Formular de evaluare a condițiilor de accesibilitate a clădirilor publice

Categorii	Indicatori	Date colectate
Localitate, raion:	Taura noua (Singerei)	
Adresa, strada, nr.:	Tăura Nouă	
Instituția:	Casa de Cultură	
Tipul instituției:	Instituție culturală	
Latitudinea:	47.548951 ,	
Longitudinea:	27.899804

Fig. V.23. – Exemplu de conformare a suprafețelor vitrate în cadrul foi de ușă și realizarea contrastului vizual

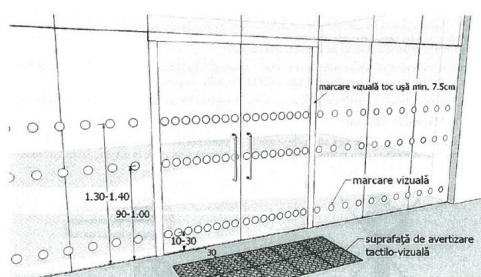
Categorii	Indicatori	Date colectate
	Pentru persoanele cu dizabilități este rezervată o intrare separată:	Nu
	Dimensiuni ușă de intrare:	Dublă: 56 cm + 56 cm Standard: lumina ușii duble trebuie să fie de minim 90 cm
	Prag ușă de intrare:	Un prag cu înălțimea: 7 cm Standard: pragul trebuie să fie de maxim 2 cm
	Uși în interior:	Lățimea: 79 cm , 80 cm
	Praguri de la ușile de interior:	Prag 1 cu înălțimea: 4 cm Standard: pragul trebuie să fie de maxim 2 cm Prag 2 cu înălțimea: 4 cm Standard: pragul trebuie să fie de maxim 2 cm
	Ușile de la intrare și din interiorul clădirii sunt dotate/marcate corespunzător cu semne contrastante:	Nu Standard: este o diferență de culoare contrastantă (culori închise / culori deschise) între perete și podea
